日本原燃株式会社

前回(2020年4月10日)までのヒアリングコメントへの回答

(第十条 廃棄物埋設地のうち第一号及び第三号)

廃棄物埋設施設における
許可基準規則への適合性について

第 4 図 覆土断面図

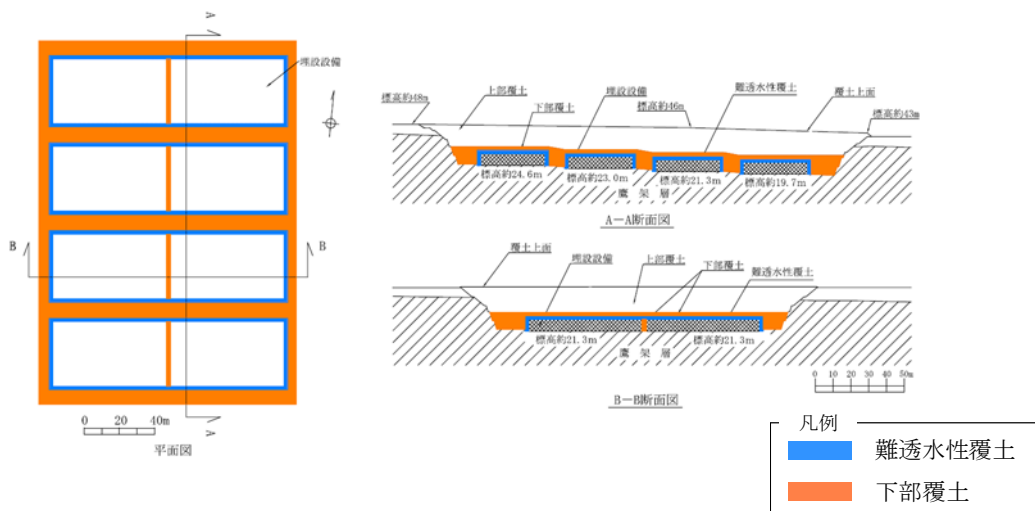
コメント	反映箇所
<ul style="list-style-type: none"> 「申請書本文, 3号-15, (ii)覆土」について、まとめ資料の記載を参考に狭隘部とは何か具体的に示すこと。 	<ul style="list-style-type: none"> 資料 1-1-1 : 本文 P. 38
<ul style="list-style-type: none"> 「申請書添付書類五, 3号-5-8, (2)移行抑制に関する安全設計, (i)覆土, d.」の「難透水性覆土及び～岩盤（鷹架層）を掘り下げて設置する。」の記載について、覆土を守るために低透水性の鷹架層に設置すると読める。埋設設備を低透水性の鷹架層に設置し、さらに覆土することで施設への浸透水量を極力減らす設計の意図が伝わるように記載を再検討すること。 	<ul style="list-style-type: none"> 資料 1-1-1 : 本文 P. 9～P. 10
<ul style="list-style-type: none"> BAT の記載について、諸外国とはそもそもの設計概念が異なると認識した上で、地下水面下に設置した本施設の設計概念に基づき、優れた技術を採用し、実現の見通しがあるという観点で再整理すること。 	<ul style="list-style-type: none"> 資料 1-1-1 : 本文 P. 11～P. 13
<ul style="list-style-type: none"> P38 「(e)覆土の設計」について、BATの説明として、材料や施工方法の見通しだけでなく品質管理についても記載するなど、施工実現性の記載を充実化させること。 	<ul style="list-style-type: none"> 資料 1-1-1 : 本文 P. 13 資料 1-1-1 : 本文 P. 45～P. 46
<ul style="list-style-type: none"> BAT の規則適合性は申請書及び添付書類で確認できるようにすること。申請書 3号-7 の記載「合理的かつ利用可能な最善の建設・施工技術による」は、規則の裏返し程度の現状の記載でもよいが、添付書類ではまとめ資料の内容で適合性を確認できるような記載とすること。 	<ul style="list-style-type: none"> 資料 1-1-1 : 本文 P. 12～P. 13

難透水性覆土は、埋設設備の底面及び埋設設備間狭隘部を除く外周部に設置する。下部覆土は、難透水性覆土の外周部及び埋設設備間狭隘部に設置する。上部覆土は、下部覆土上面から現造成面まで設置する。

なお、狭隘部とは埋設設備間において幅 2.5m 以下となる箇所を示す。例として、埋設設備の東西方向の間や 1 号埋設設備南北方向の間である。
